改善箇所説明図

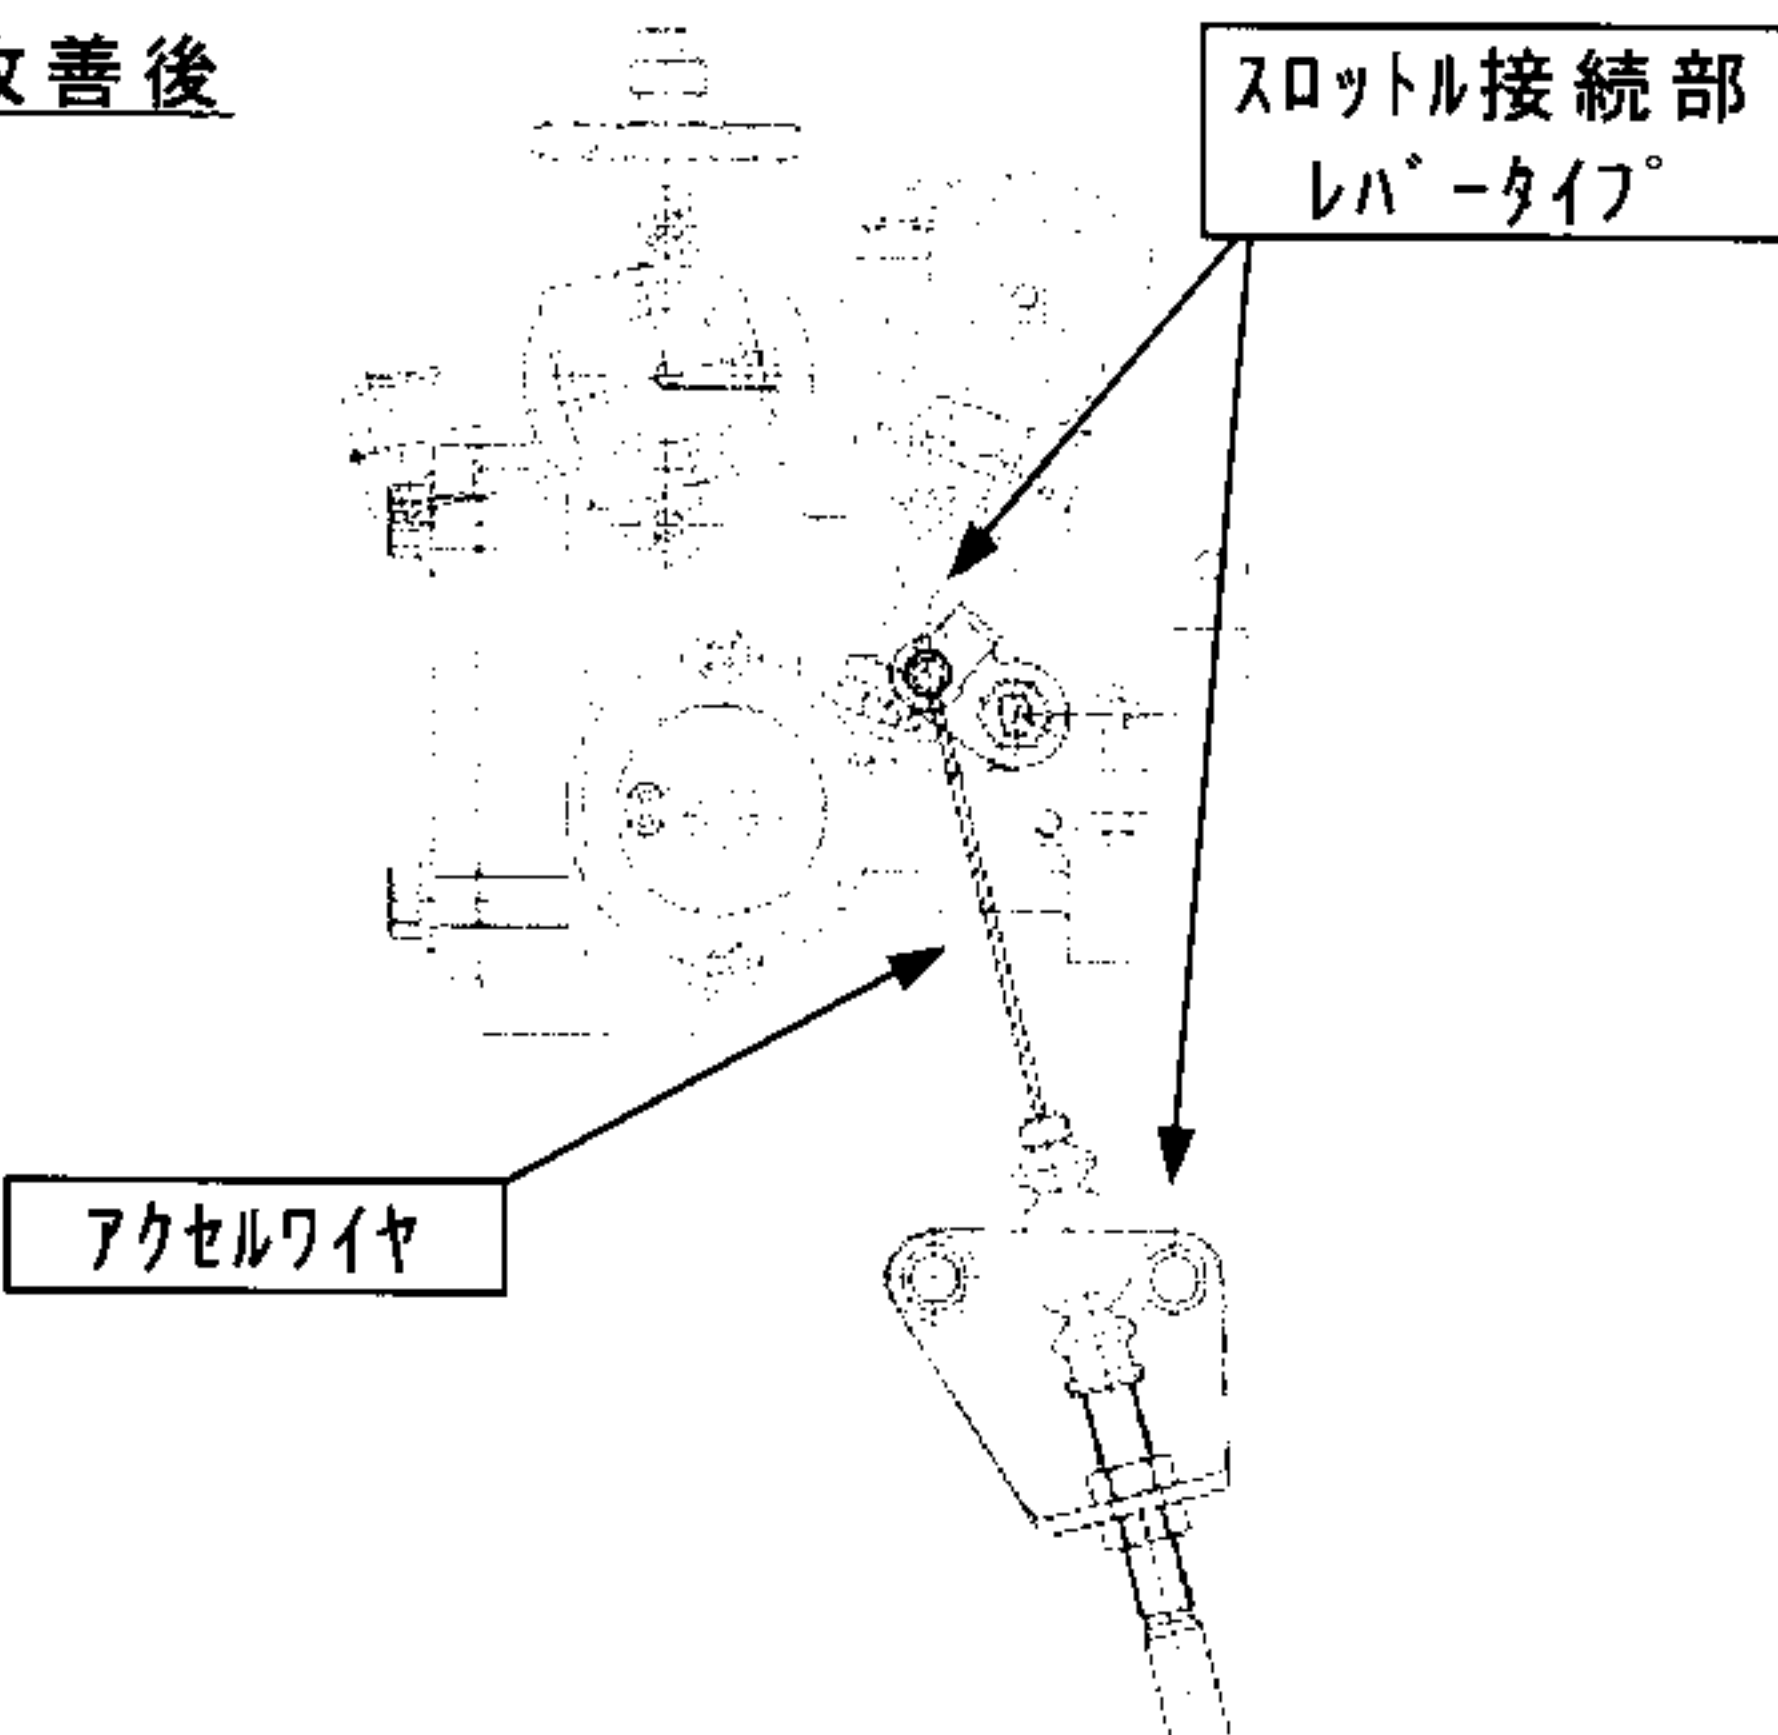
アクセルワイヤのスロットル接続部構造（ドラムタイプ）と当該ワイヤの組み合わせが不適切なため、当該ワイヤの曲げ応力に対する耐久性が不足しており、スロットルの開閉操作を繰り返し行なうとアクセルワイヤが切損する。そのため、アクセルを踏んでも原動機の回転が上昇しなくなるおそれがある。

改善措置の内容	全車両、当該ワイヤ接続部品を対策品と交換し、併せてワイヤも新品に交換する。	
改善前		改善後
